## IDEC ANNOUNCEMENT

公告号: A21-074

### LH系列表面安装指示灯规格之更改和停售通知

内部电路

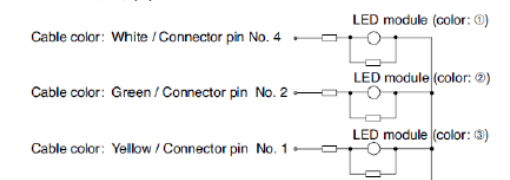
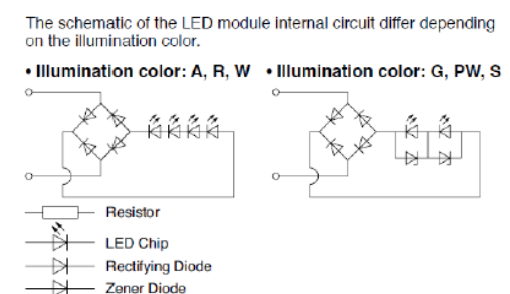
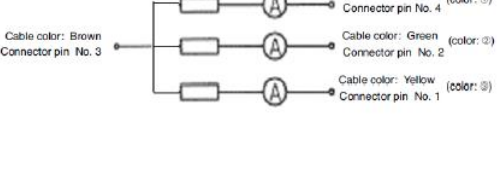
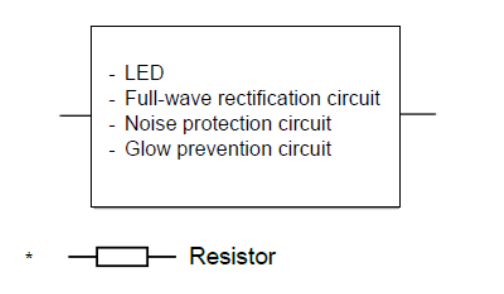
LH系列表面安装指示灯使用的LED灯珠将被更换。额定电流和内部电路将如下改变。

半球型 (LH1D-D2HQ4C*) 和扁平型 (LH1D-H2HQ4C*)	
变更前	变更后
<p>半球型:</p> <p>● 单色照明</p>  <p>● 双色切换照明</p>  <p>LED Module Internal Circuit</p>  <p>扁平型:</p> <p>● 单色照明</p>  <p>● 双色切换照明</p> 	<p>半球和扁平型</p> <p>● 单色照明</p>  <p>● 双色切换照明</p>  <p>A 部分内部回路</p>  <p>*  Resistor</p>

型号: LH1D-D3HQ4C③AG/LH1D-D3HQ4C③APW

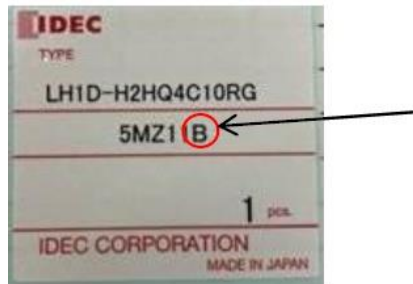
由于销量减少，大型半球型 AG（琥珀色/绿色）和 APW（琥珀色/纯白色）双色切换型的所有产品都将停产。

推荐的替代品: LH1D-D3HQ4C③RG/LH1D-D3HQ4C③RPW/LH1D-D3HQ4C③GPW
